# 改善箇所説明図

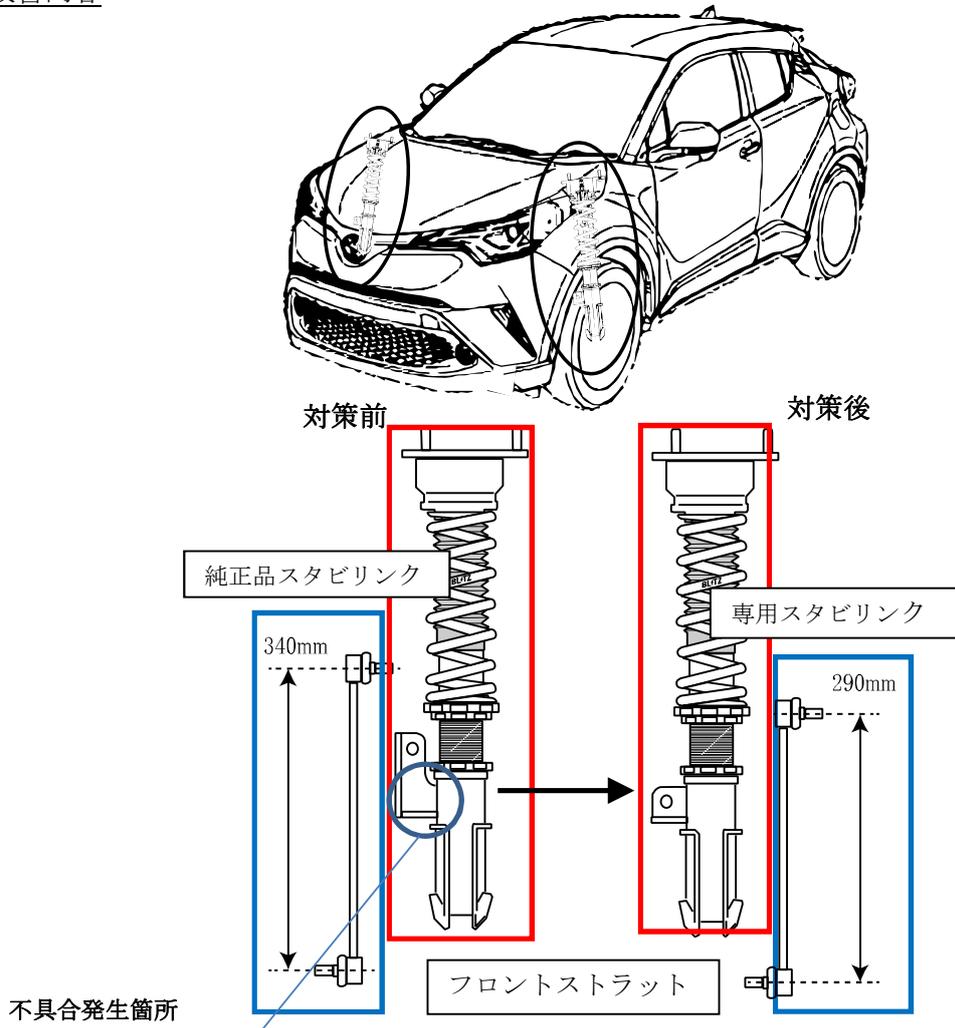
フロントストラットのスタビリンクステーの強度設計が不適切なため、走行中の振動等により当該溶接部に亀裂が生じることがある。そのため、走行中に過度な衝撃等を受けた場合に、当該ステーが破断してスタビリンクが脱落し、走行安定性が損なわれ、最悪の場合、走行不能となるおそれがある。

全車両、製造シリアルナンバーを確認し、対象の場合は対策品への無償交換を実施する。
